核燃料物質使用変更許可申請
補足説明資料集

令和5年10月
国立研究開発法人日本原子力研究開発機構
核燃料サイクル工学研究所

核サ研 核燃料物質使用変更許可申請書の一部補正方針について

**核燃料物質使用変更許可申請について
(令04原機(サ保)138、令和5年3月13日申請)
プルトニウム廃棄物処理開発施設**

設備の配置図
(解体前廃棄物一時保管室(2))

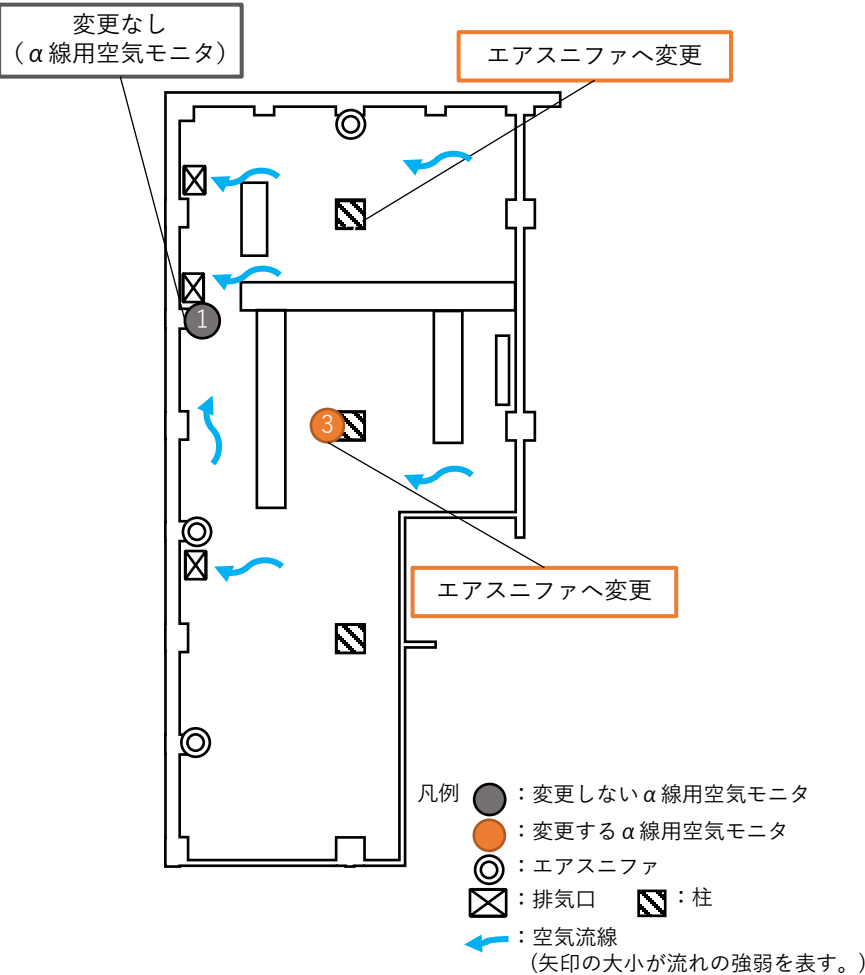
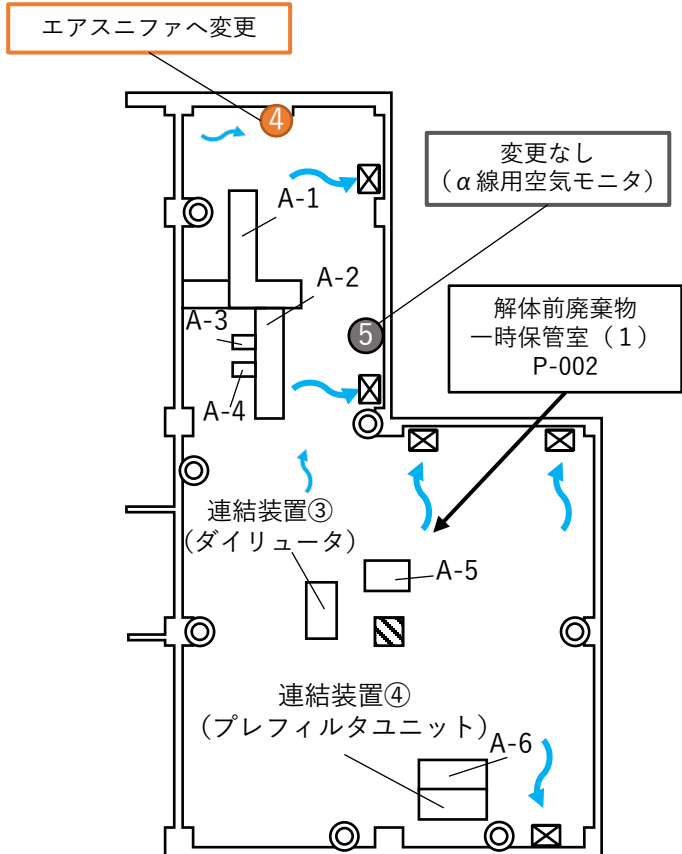
部屋名	P W T F 新設時の状況	現在の状況
解体前廃棄物一時保管室(2)	<p>焼却灰等の溶融試験を行う灰溶融工程設備（使用施設）及び金属廃棄物の溶融試験を行う金属溶融工程設備（使用施設）を設置していた。</p> <p>空気汚染の発生する可能性が高いと予想される作業として、灰溶融炉まわり及び金属溶融炉まわりのグローブ作業、金属供給のためのグローブ作業、固化体のバッグアウトがあり、これらの作業環境をα-1、α-2及びα-3の3個のα線用空気モニタで連続的に監視していた。</p>	<p>平成18年に灰溶融工程設備及び金属溶融工程設備を固体廃棄施設である解体前廃棄物一時保管設備に変更し、グローブボックス内で解体前の汚染機器等を保管中である。</p> <p>変更後、グローブ作業による機器の操作や核燃料物質の取扱いはなく、空気汚染の発生する可能性のある作業は、押込式グローブ交換（多い年で約30本交換）、ビニルバッグ交換（多い年で約5本交換）及びグローブ等の交換に伴うバッグアウト作業である。</p>

モニタ番号	検討内容	検討結果
α-1	押込式グローブ交換、年に数回のビニルバッグ交換、それに伴うバッグアウト作業等を実施するのみであり、空気汚染の発生する可能性が低い作業環境に当たるが、万一の汚染発生を考慮し本モニタを残すこととする。	変更なし (α線用空気モニタ)
α-2	押込式グローブ交換、年に数回のビニルバッグ交換、それに伴うバッグアウト作業等を実施するのみであり、空気汚染の発生する可能性が低い作業環境に当たることからα線用空気モニタを取り外す。	削除* (エアスニファへ変更)
α-3	押込式グローブ交換、年に数回のビニルバッグ交換、それに伴うバッグアウト作業等を実施するのみであり、空気汚染の発生する可能性が低い作業環境に当たることからα線用空気モニタを取り外す。	削除* (エアスニファへ変更)

*：当該モニタを取り外した箇所にエアスニファを取り付けて、作業環境中の空気中放射性物質濃度を管理する。

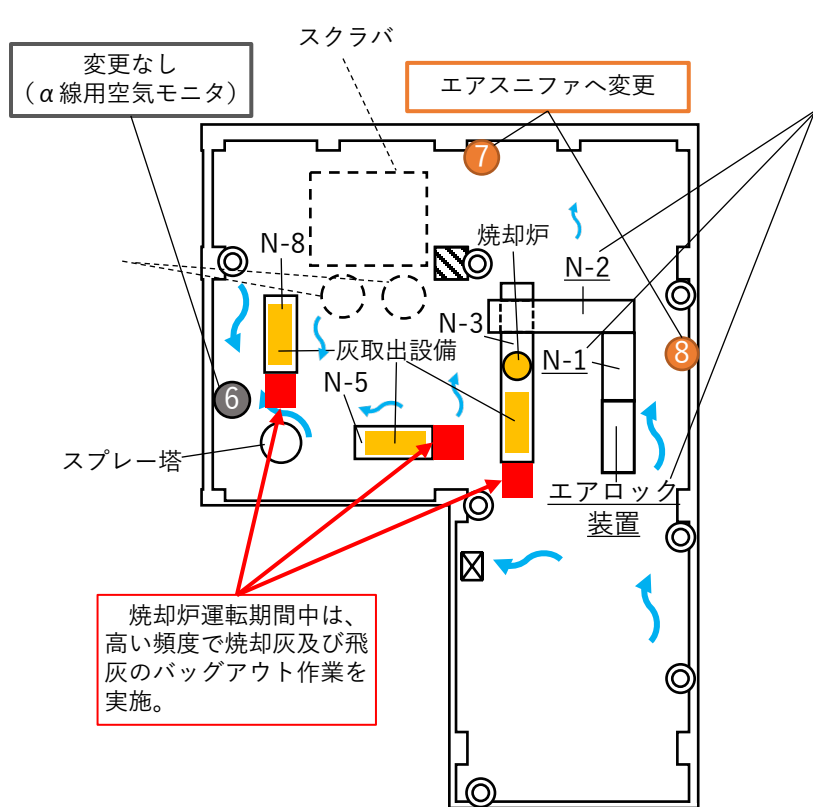
部屋名	P W T F 新設時の状況	現在の状況
解体前廃棄物一時保管室(1)	可燃性固体廃棄物の焼却試験を行う可燃物焼却工程設備(使用施設、気体廃棄施設)の一部を設置していた。 空気汚染の発生する可能性が高いと予想される作業として、焼却炉二次燃焼室充填物の交換のためのバッグアウト作業(A-2)、焼却灰の移送のためのグローブ作業(A-1、A-2)があり、これらの作業環境をα-4及びα-5の2個のα線用空気モニタで連続的に監視していた。	平成18年に可燃物焼却工程設備を固体廃棄物施設である解体前廃棄物一時保管設備に変更し、グローブボックス内やグローブボックスと接続状態の装置内で解体前の汚染機器等を保管中である。 変更後、グローブ作業による機器の操作や核燃料物質の取扱いはなく、空気汚染の発生する可能性のある作業は、押込式グローブ交換(多い年で約30本交換)、ビニルバッグ交換(多い年で約5本交換)及びグローブ等の交換に伴うバッグアウト作業である。

モニタ番号	検討内容	検討結果
α-4	押込式グローブ交換、年に数回のビニルバッグ交換、それに伴うバッグアウト作業等を実施するのみであり、空気汚染の発生する可能性が低い作業環境に当たることからα線用空気モニタを取り外す。	削除※ (エアスニファへ変更)
α-5	押込式グローブ交換、年に数回のビニルバッグ交換、それに伴うバッグアウト作業等を実施するのみであり、空気汚染の発生する可能性が低い作業環境に当たるが、万一の汚染発生を考慮し本モニタを残すこととする。	変更なし (α線用空気モニタ)

※：当該モニタを取り外した箇所にエアスニファを取り付けて、作業環境中の空気中放射性物質濃度を管理する。

設備の配置図
(第2難燃物焼却室)

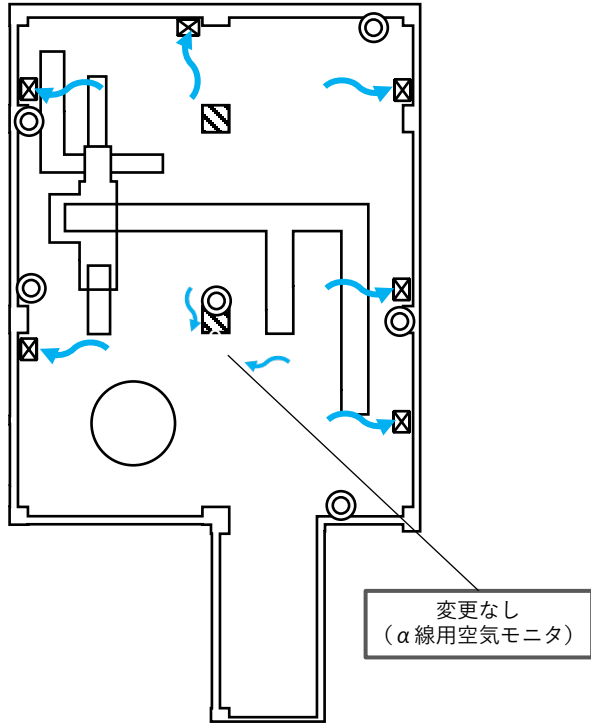
部屋名	PWTF 新設時の状況	現在の状況
第2難燃物焼却室	難燃性固体廃棄物の酸消化試験を行う難燃物酸消化工程設備（使用施設）を設置していた。 空気汚染の発生する可能性が高いと予想される作業として、反応槽まわり、電気炉まわり及び酸回収工程まわりのグローブ作業、酸消化残滓のバッグアウト作業があった。室内の広い範囲が空気汚染の発生する可能性が高いと予想される作業環境で、α-6、α-7及びα-8の3個のα線用空気モニタで連続的に監視していた。	難燃物酸消化工程設備を撤去し、可燃性固体廃棄物及び難燃性固体廃棄物の焼却試験を行う第2難燃物焼却工程設備（使用施設）を新設した。 変更後、空気汚染の発生する可能性が高いと予想される作業は、左図のとおりN-3、N-5及びN-8で行う焼却灰等のバッグアウト作業である。

モニタ番号	検討内容	検討結果
α-6	設備運転中にはN-3、N-5、N-8グローブボックスにおいて、高い頻度で焼却灰及び飛灰のバッグアウト作業がある。空気汚染の発生する可能性が高いと予想される作業環境に当たるため、現状どおりα線用空気モニタで管理する。	変更なし (α線用空気モニタ)
α-7	設置箇所付近のグローブボックスにおける主な作業は年数回のメンテナンス器材のバッグアウト作業のみであり、空気汚染の発生する可能性が低い作業環境に当たることからα線用空気モニタを取り外す。	削除※ (エアスニファへ変更)
α-8	設置箇所付近のエアロック装置は、カートンボックス等に収納された表面に汚染のない廃棄物を搬入する箇所であり、N-1においてもコンベヤによりカートンボックス等が通過するのみである。設置箇所付近は空気汚染の発生する可能性が低い作業環境に当たることからα線用空気モニタを取り外す。	削除※ (エアスニファへ変更)

※: 当該モニタを取り外した箇所にエアスニファを取り付けて、作業環境中の空気中放射物質濃度を管理する。

設備の配置図
(解体前廃棄物一時保管室 (1))

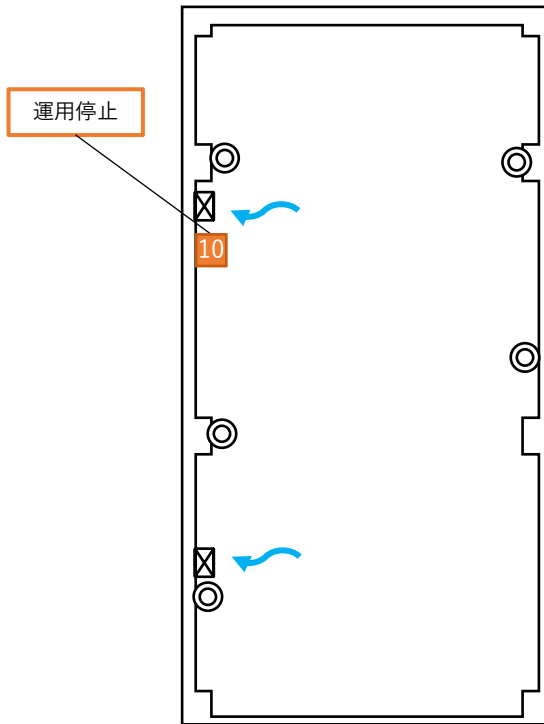
部屋名	P W T F 新設時の状況	現在の状況
解体前廃棄物一時保管室(1)	可燃性固体廃棄物の焼却試験を行う可燃物焼却工程設備（使用施設）の一部を設置していた。 空気汚染の発生する可能性が高いと予想される作業として、焼却対象物であるHEPAフィルタ細断物を受入れるためのグローブ作業があり、この作業環境をα-9で連続的に監視していた。	平成18年に可燃物焼却工程設備を固体廃棄物施設である解体前廃棄物一時保管設備に変更し、グローブボックス内やグローブボックスと接続状態の装置内で解体前の汚染機器等を保管中である。 変更後、グローブ作業による機器の操作や核燃料物質の取扱いはなく、空気汚染の発生する可能性のある作業は、押込式グローブ交換（多い年で約30本交換）、ビニルバッグ交換（多い年で約5本交換）及びグローブ等の交換に伴うバグアウト作業である。

モニタ番号	検討内容	検討結果
α-9	押込式グローブ交換、年に数回のビニルバッグ交換、それに伴うバグアウト作業等を実施するのみであり、空気汚染の発生する可能性が低い作業環境に当たるが、万一の汚染発生を考慮し残すこととする。	変更なし (α線用空気モニタ)

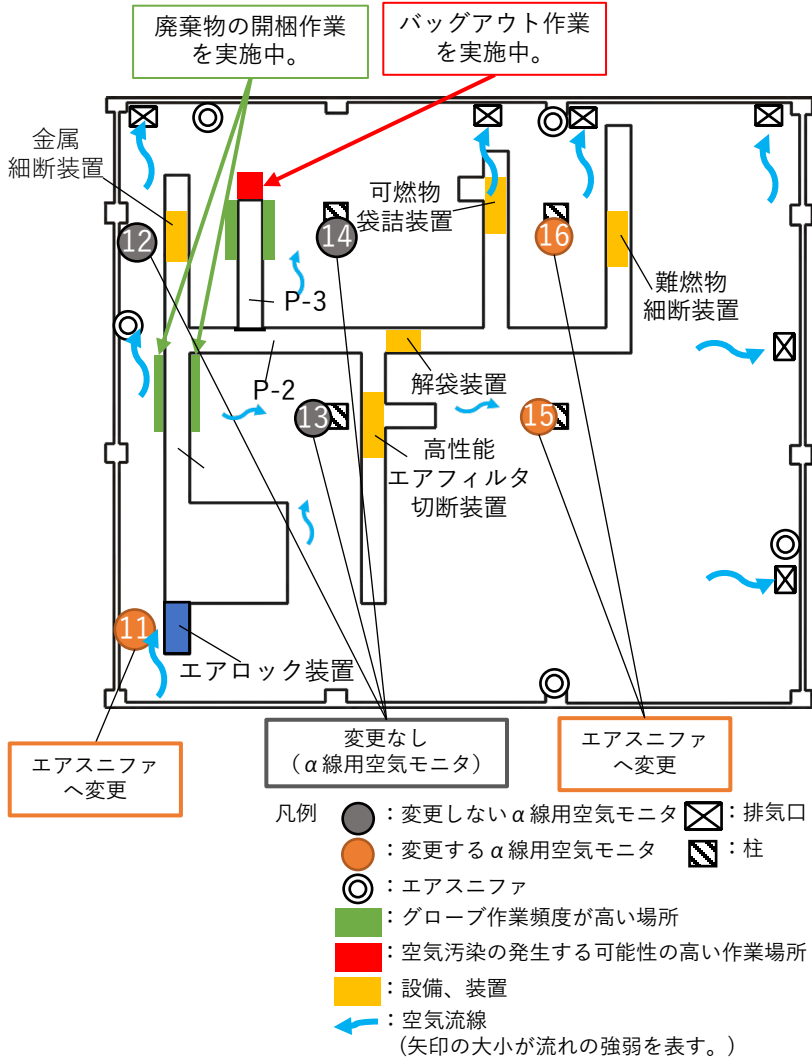
部屋名	P W T F 新設時の状況	現在の状況
予備室 P-105	難燃性固体廃棄物の焼却試験を行う難燃物焼却工程設備（使用施設）を設置していた。空気汚染の発生する可能性が高いと予想される作業として、焼却炉まわりのグローブ作業、焼却灰のバッグアウト作業があり、これらの作業環境をα-10で連続的に監視していた。	難燃物焼却工程設備を撤去し、平成29年以降、固体廃棄物施設である容器に封入する前の固体廃棄物を保管する場所としており、空気汚染の発生する可能性が高い作業はない。

モニタ番号	検討内容	検討結果
α-10	主に容器に封入する前の固体廃棄物を保管しているのみであり、空気汚染の発生する可能性は低い作業環境に当たることからα線用空気モニタを取り外す。	削除 (運用停止し、既設エアスニファで管理)

4.4. α 線用空気モニタからエアスニファへの変更方法

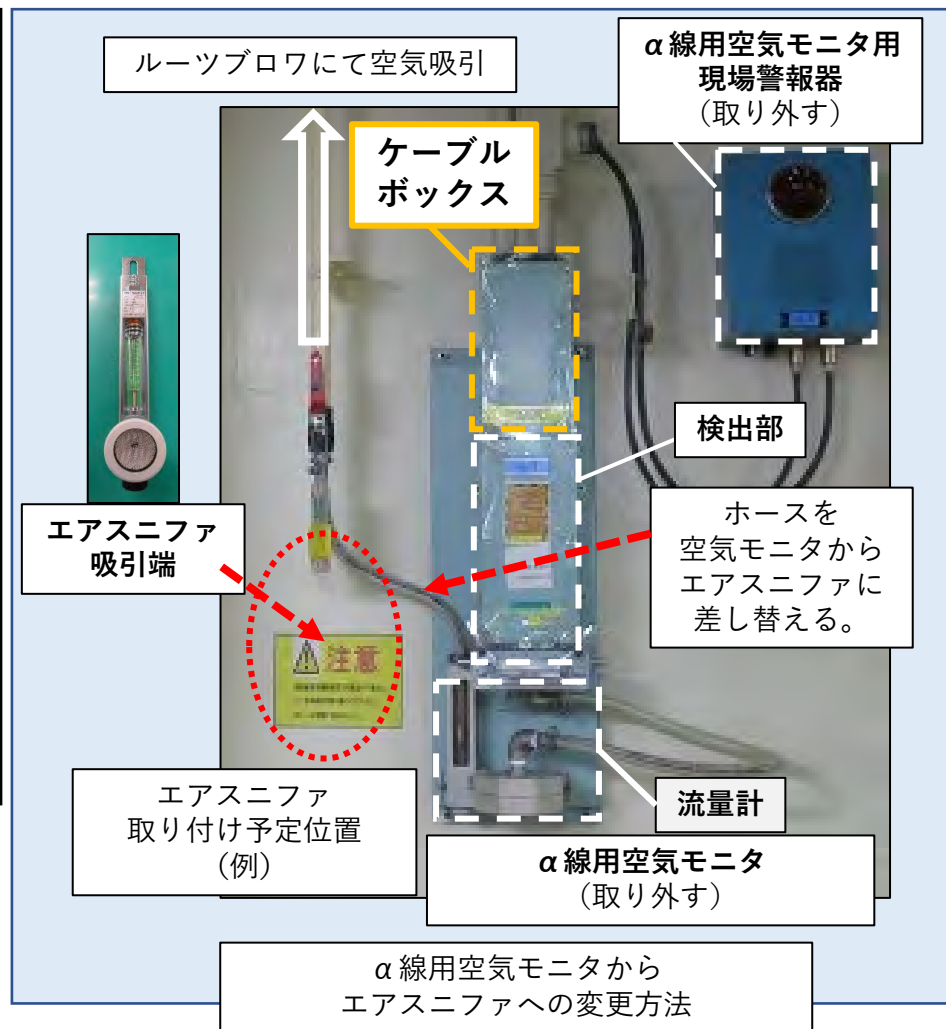
モニタ番号	検討内容	検討結果
α-11	設置箇所付近のエアロック装置は、カートンボックスなどに収納された廃棄物を搬入する箇所であり、空気汚染の発生する可能性が低い作業環境に当たることからα線用空気モニタを取り外す。	削除* (エアスニファへ変更)
α-12	設置箇所付近において、グローブ作業(廃棄物の開梱)の頻度が高く(約500h/y)、空気汚染の発生する可能性が高いと予想されるP-1における開梱作業箇所の風下に位置するため、現状どおりα線用空気モニタで管理する。	変更なし (α線用空気モニタ)
α-13	設置箇所付近において、グローブ作業(廃棄物の開梱)の頻度が高く(約500h/y)、空気汚染の発生する可能性が高いと予想される作業環境に当たするため、現状どおりα線用空気モニタで管理する。	変更なし (α線用空気モニタ)
α-14	廃棄物のバッグアウト作業頻度が高く(約500h/y)、空気汚染の発生する可能性が高いと予想される作業環境に当たするため、現状どおりα線用空気モニタで管理する。	変更なし (α線用空気モニタ)
α-15	最寄りのグローブボックス内設備の使用頻度は低く、主な作業は押込式グローブ交換、年に数回のビニルバッグ交換、それに伴うバッグアウト作業等であり、空気汚染の発生する可能性が低い作業環境に当たることからα線用空気モニタを取り外す。	削除* (エアスニファへ変更)
α-16	最寄りのグローブボックス内設備の使用頻度は低く、主な作業は押込式グローブ交換、年に数回のビニルバッグ交換、それに伴うバッグアウト作業等であり、空気汚染の発生する可能性が低い作業環境に当たることからα線用空気モニタを取り外す。	削除* (エアスニファへ変更)

- ① 既設の α 線用空気モニタの近傍壁面に新たにエアスニファ吸引端を設置する。
- ② 空気サンプリングホースを α 線用空気モニタからエアスニファへ差し替える。
- ③ 既設の α 線用空気モニタは、電源及び信号のケーブルを外し、ベース（架台）、ケーブルボックスは残置する。モニタ検出部、流量計及び現場警報器等は取り外し予備品とする。

図 3)-3 焼却施設管理区域給排気系統図

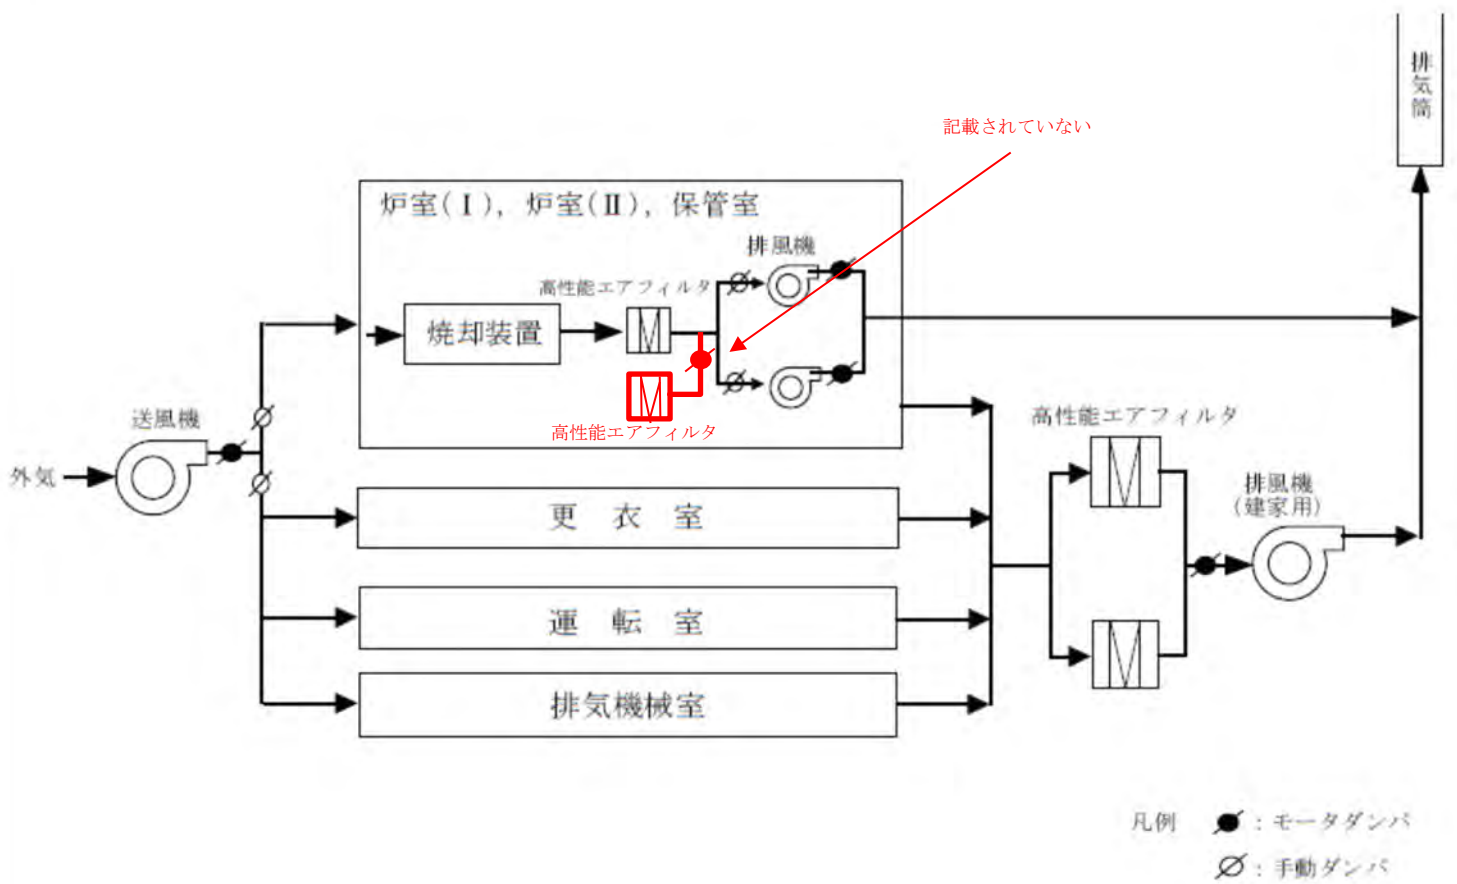
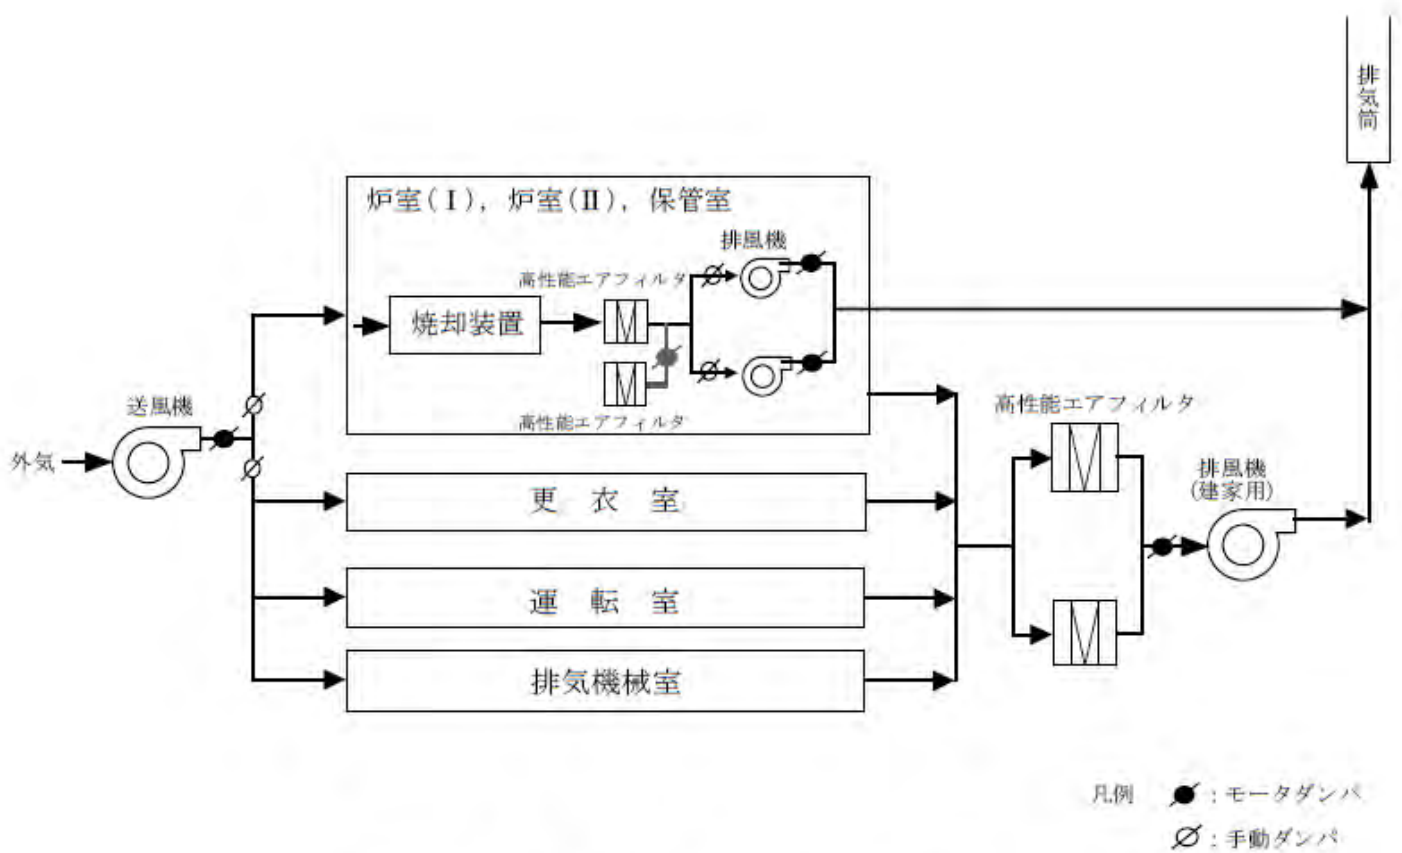
- 本文図面 図 3)-3 「焼却施設管理区域給排気系統図」において、炉内負圧調整ラインを追加する。

不整合が生じた経緯について確認したところ、本設備を設置するための使用許可申請（昭和 56 年 6 月 5 日申請、昭和 56 年 7 月 31 日許可）では、図 1 の図面にて許可を取得したが、昭和 57 年に実施した施設検査記録（添付 1）に記載されている炉内圧調整弁は記載されていない。その後、平成 16 年度の使用許可申請（平成 16 年 6 月 29 日申請、平成 16 年 9 月 16 日許可）にて現在の図面の形式に記載方法を改めている（図 2）。検査記録と許可の図面が相違している経緯については、40 年以上前であり、記録がなく詳細は不明である。

炉内負圧調整ラインは、施設検査で合格した図面と一致し、当時の基準を満たし合格を受けていることから、使用許可の図面を修正することが安全上妥当であると判断のもと、当時の施設検査に合格した図面かつ現物との不整合を解消するため、記載の適正化との理由で変更許可申請を行った(図 2-2)。
